Keuringsverslag van een elektrische laagspanning- en zeer lage spanningsinstallatie

NIET CONFORM

Straatnaam Waversebaan
Huisnummer 48
Busnummer
Postcode 3050
Gemeente OUD-HEVERLEE
Land België

Controlebezoek van een oude huishoudelijke elektrische installatie van een wooneenheid bij verkoop op vraag van de verkoper volgens (KB 08/09/2019) - AREI Boek 1- 8.4.2. en 8.2.1. en 4.2.4.3.

Afbeelding schakel- en verdeelbord:

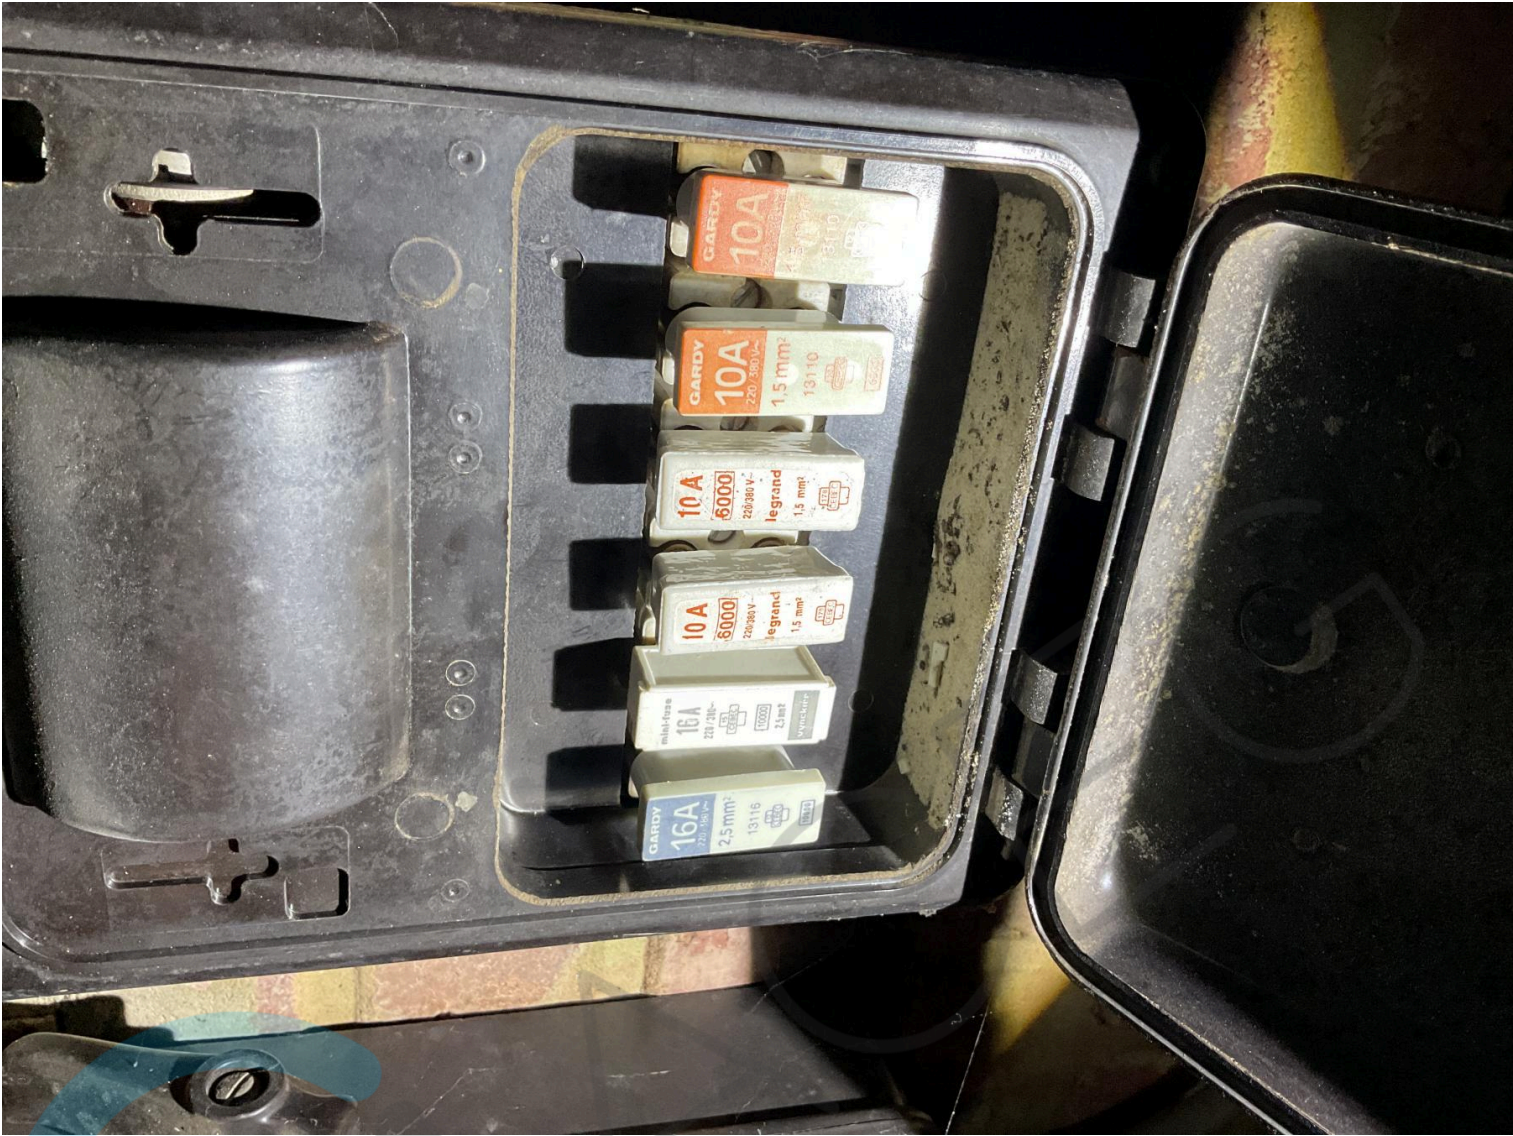
- I1.01 Eëndraadschema van de installatie is niet aanwezig. (Boek 1 Afdeling 2.12 - 2.13 en 3.1.2)
- I1.03 Situatieschema van de installatie is niet aanwezig. (Boek 1 Afdeling 2.12 - 2.13 en 3.1.2)

- I3.07 Een demonteerbaar aansluitstuk (aardingsonderbreker) dient aangebracht te worden in de aardgeleider teneinde de meting van de aardweerstand mogelijk te maken. (Boek 1 Onderafdeling 5.4.3.5.)

- I3.08 Een demonteerbaar aansluitstuk (aardingsonderbreker) moet steeds gemakkelijk bereikbaar zijn. (Boek 1 Onderafdeling 5.1.5.1. en 5.4.3.5.)
- I4.08 De beschermingsgeleiders zijn niet verdeeld over de ganse installatie. (Boek 1 Onderafdeling 5.3.5.3.G. en 5.4.3.1.)

- I5.01 De aanduiding van de stroomkringen en/of apparatuur, aansluitklemmen, enz dient aangebracht of vervuldigd te worden. (Boek 1 Onderafdeling 3.1.3.1. en 3.1.3.3.A. en 5.1.6.1)

- I5.14 De nominale spanning dient duidelijk vermeld te worden op een oordeelkundig gekozen plaats. (Boek 1 Onderafdeling 3.1.3.3.)
- I6.02 Een algemene differentieelstroombeschermingsinrichting met een nominale stroom (In) van minstens 40A en een gevoeligheid van maximum 300mA is niet geplaatst. (Boek 1 Onderafdeling 4.2.4.3. en 5.3.5.3.a.)

- I6.04 Een differentieelstroombeschermingsinrichting met een gevoeligheid van 30mA is te plaatsen voor installaties van badkamer, wasmachine, vaatwas, droogkast en/of gelijkaardige toestellen. Deze dient ondergeschikt te zijn aan de hoofddifferentieelstroombeschermingsinrichting (Boek 1 Onderafdeling 7.1.4.3. en 4.2.4.3.)

- I6.08 Er is geen ondergeschikte differentieelstroombeschermingsinrichting met een gevoeligheid van max. 30mA geplaatst voor de volgende stroombanen: de contactdozen die niet bestemd zijn voor de voeding van de vaste of vast opgestelde toestellen en machines, de verlichting, de ruimten die een bad en/of een douche bevatten, de wasmachines, de droogkasten en de afwasmachines. (boek 1 onderafdeling 4.2.4.3.b)

- I6.09 Er is geen bescherming door een differentieelstroombeschermingsinrichting met een gevoeligheid van max. 30mA voorzien voor contacdozen zonder aardpen. (boek 1 afdeling 8.2.1 punt 6)

- I7.01 De smeltzekeringhouders of houders van kleine vermogensschakelaars met pennen met een sectie kleiner dan 10mm² zijn niet voorzien van kalibreerelementen. (Boek 1 Onderafdeling 5.3.5.5.A.)

- I9.06 Niet alle contactdozen op LS zijn voorzien van een aardingscontact conform NBN C 61-112-1:2017. (Boek 1 Onderafdeling 1.4.2.3. en 5.3.5.2.)
- I9.07 Niet alle contactdozen op LS zijn kinderveilig conform NBN C 61-112-1:2017. (Boek 1 Onderafdeling 1.4.2.3. en 5.3.5.2.)

- N22 De elektrische installatie is grondig na te zien en conform te maken volgens de voorschriften van het AREI boek 1.
- N3 Het is niet uitgesloten dat bij een nacontrole bijkomende inbreuken worden vastgesteld bij voorleggen schema's.
